# 改善箇所説明図

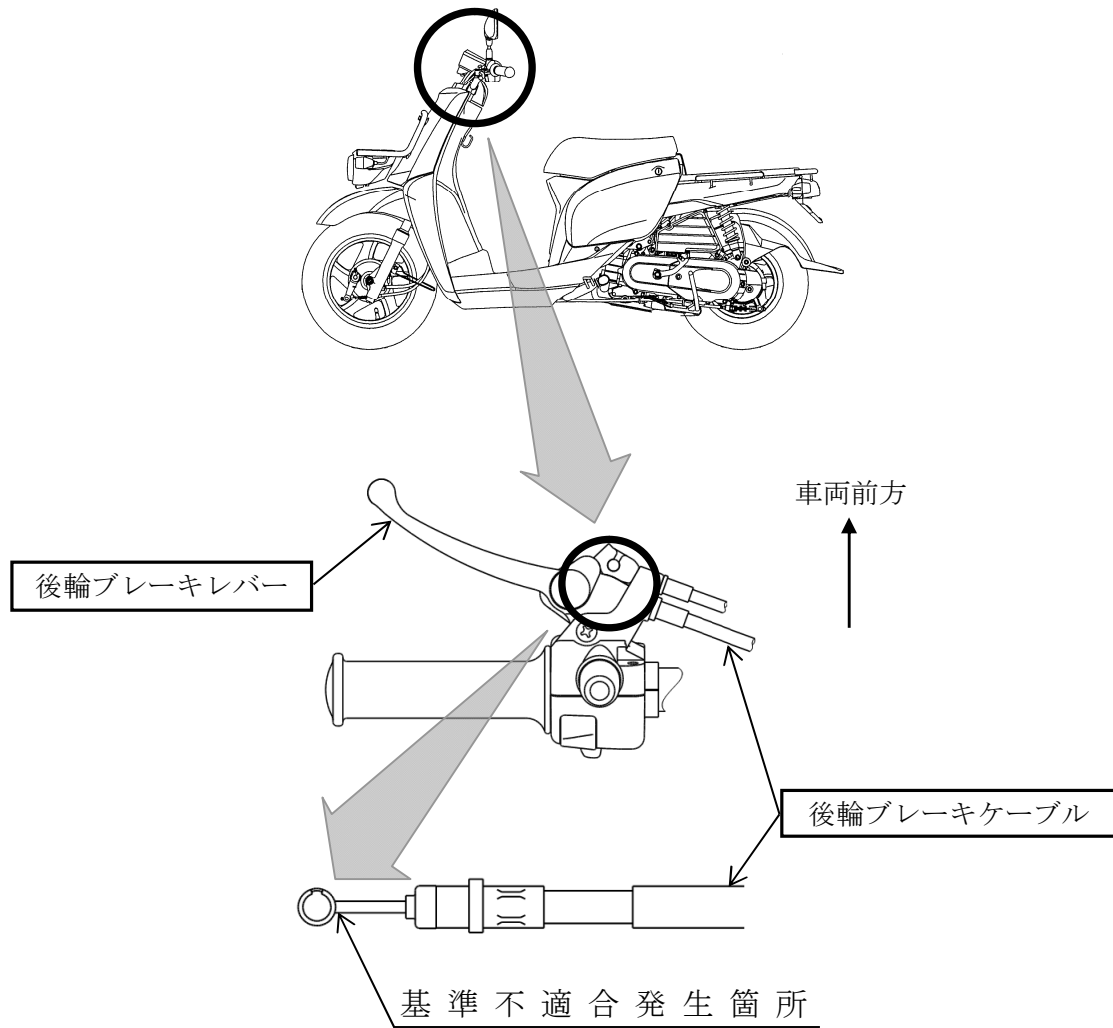
パーキングスタンド（後輪を接地させたまま車体を保持するためのスタンド）装着車の後輪ブレーキにおいて、ブレーキケーブルの組付け作業が不適切なものがあり、ブレーキレバーの遊びが早期に大きくなることがある。そのため、ブレーキレバーを深く握らないとパーキングスタンドが下ろせなくなり、ブレーキケーブルが過度に引っ張られ、最悪の場合、当該ケーブルが切れて後輪ブレーキが利かなくなるおそれがある。

改善の内容：全車両、後輪ブレーキケーブル及び後輪ブレーキレバーを新品と交換する。

識別：パーキングスタンド左側取り付け部付近に白ペイントを塗布する。
